CEM 0043/2020

MAT.: Respuesta a Requerimiento de información para efectos de resolver la Solicitud de modificación de la forma de implementación de la Acción N°19 del PDC aprobado mediante por Res. Ex. N°7/ROLD-115-2020

ANT.: Res. Ex. N°10/ROL D-115-2020

INGENIERÍA DE DETALLES CANAL DE DESVÍO PONIENTE DE AGUAS TRANQUE VALENCIA

Figura 1 Esquema Plano detalles de la Obra de arte

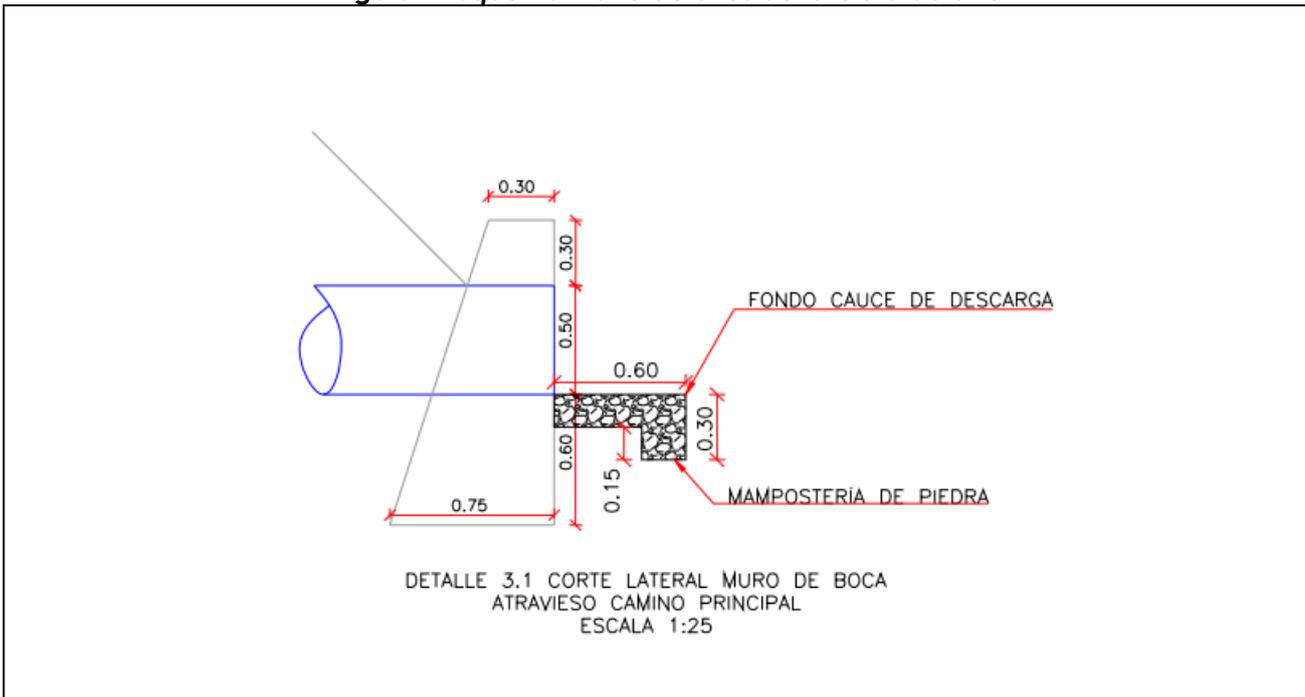
RESPUESTA IV.1
REQUERIMIENTO DE INFORMACIÓN
R.E. N°10 / ROL D - 115 - 2020

Con respecto a la materialidad de la tubería del atraveso, se requiere aclarar a la autoridad que, si bien en la ingeniería Conceptual se señaló que la **obra de arte para el traspaso del camino, consistiría en un tubo corrugado de acero de 200 mm** al realizar la "Ingeniería de Detalles Canal de desvío Poniente de Aguas Tranque Valencia", a cargo de la empresa GEOSERVICE, esta recomienda realizar una modificación de la tubería (materialidad y dimensionamiento), proyectando la obra de arte en el camino principal con una tubería PAD y de 500 mm).

Con respecto a las coordenadas de la obra de arte, estas se presentan en la Tabla 2, y además estas se encuentran en el Plano Planta general "VEO-2201-CIV-PL-001-R0C" (Anexo 3).

Mediante la Figura 1 se presenta un esquema simplificado de la construcción de dicha obra que identifica el muro de boca de hormigón y muro de control de sedimentos de entrada." El esquema se presenta en Plano detalles de la obra de arte, muro de boca y control de sedimentos, esquema que se encuentra disponible en la lámina 2 de la ingeniería de detalles denominada "Perfil longitudinal y Detalles -VEO-2201-CIV-PL-002-R0C", disponible en el detalle N°3.1 (Anexo 4).

Figura 3 Ubicación de sales de amonio en conocimiento de Veolia

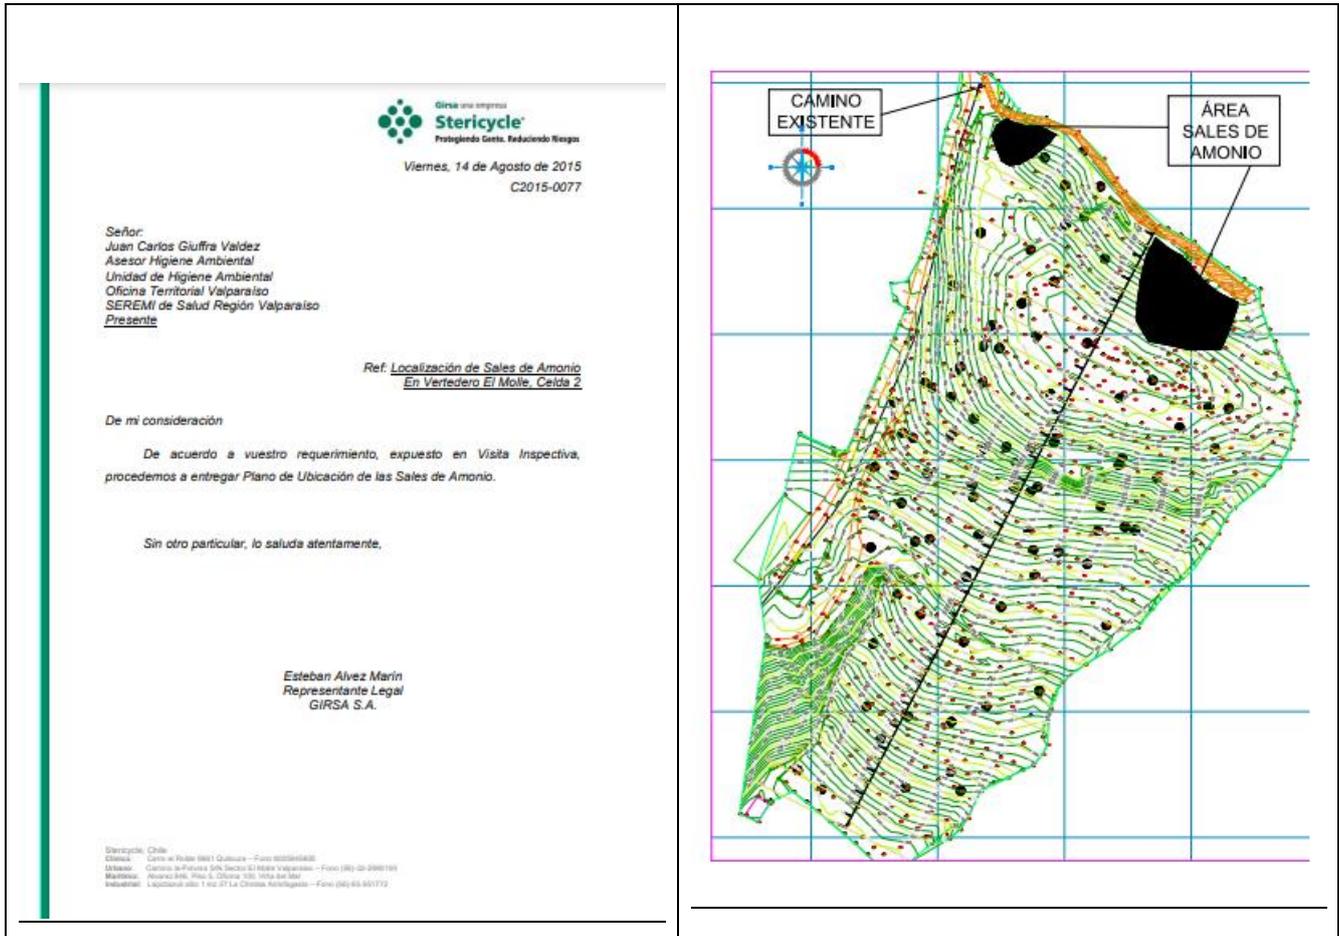
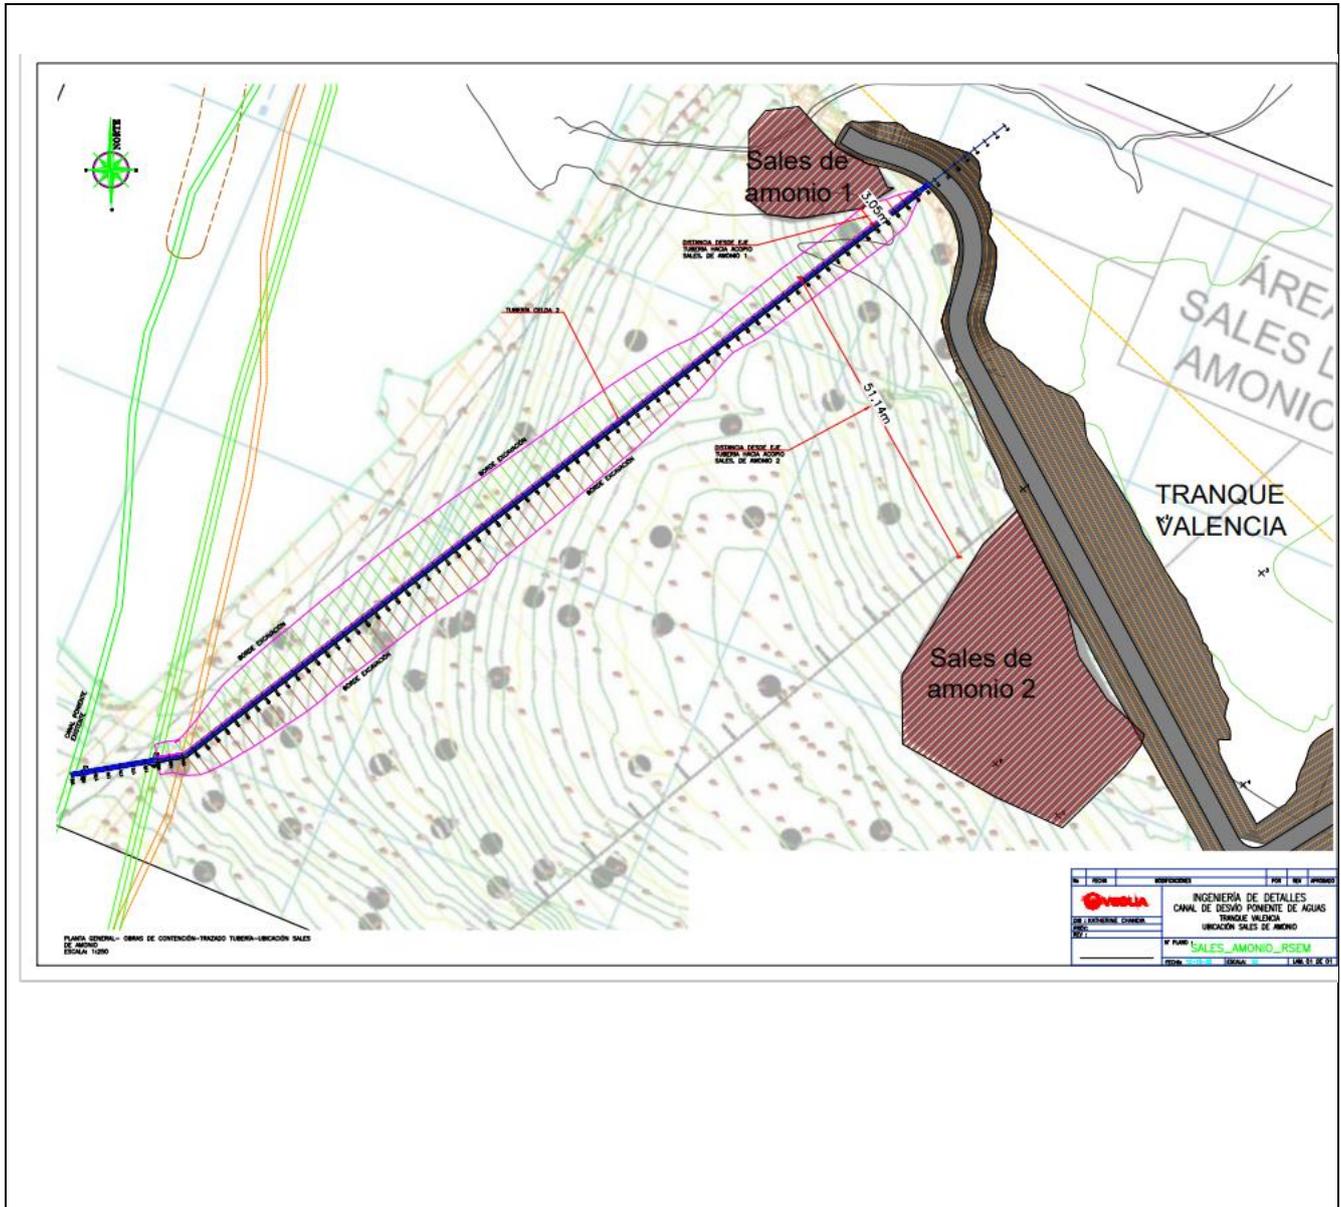
PUNTO IV.2. Respecto al trazado de la alternativa, se debe indicar en un plano la referencia que determine la distancia entre el trazado del ducto y el sector(es) de depositación de sales de amonio, a fin de corroborar que estas se encuentran a una distancia que no permita el contacto de aguas producto de eventuales roturas de la tubería con los depósitos de dichas sales, permitiendo de esa manera la solubilidad y consiguiente inestabilidad del relleno."

En la Figura 2 (Anexo 5) se presenta un plano que permite estimar la distancia existente entre el trazado del ducto y los sectores de depositación de sales de amonio que han sido identificados y localizados por GIRSA¹, empresa propiedad de Veolia.

La Figura 3 muestra las distancias de los dos puntos de acopio de sales de amonio identificados por Stericycle, anterior titular de los proyectos vertedero y relleno sanitario El Molle. Figura que se encuentra disponible en el Anexo 8.

Figura 4 esquema donde se identifica el destino de las aguas del tranque aguas arriba y aguas abajo

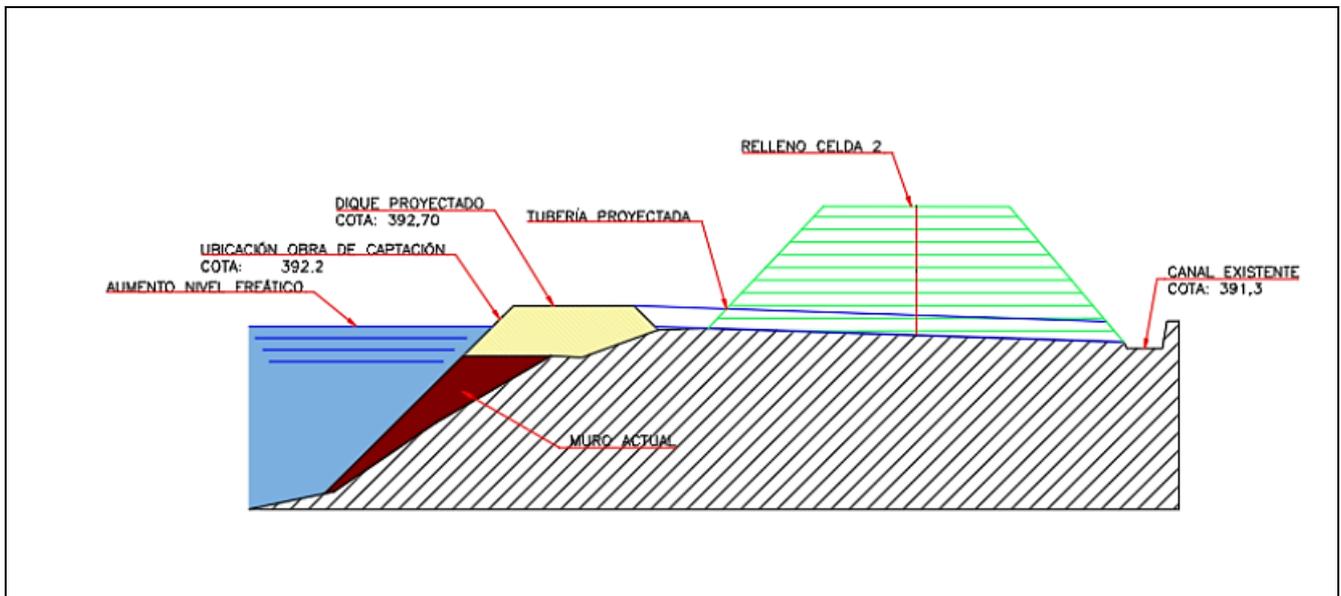
IV.3	Respecto a la construcción de un pretil sobre el coronamiento del muro existente (que posee cota 490 msnm), se deberá incorporar un esquema que permita dar cuenta del destino de las aguas captadas por dicho pretil.

Por otro lado, la finalidad del pretil no es captar aguas, sino que su rol es evitar que estas ingresen al tranque. Por lo tanto, en el caso en que el agua llegue a la cota (en caso de rebalse), las aguas van a ser evacuadas hacia el canal 1 de aguas lluvias.

A continuación, se muestra el perfil real de la condición de diseño y se incorpora un esquema donde se identifica el destino de las aguas del tranque aguas arriba y aguas abajo (memoria descriptiva). Además, se realizan obras de captación del dique aguas abajo. Disponible en los planos: - VEO-2201-CIV-PL-001-R0C (Plano de Planta y Trazado). - VEO-2201-CIV-PL-002-R0C (Detalles de la obra de arte, muro de boca, control de sedimentos y canal de contorno), en Anexos 3 y 4, respectivamente.
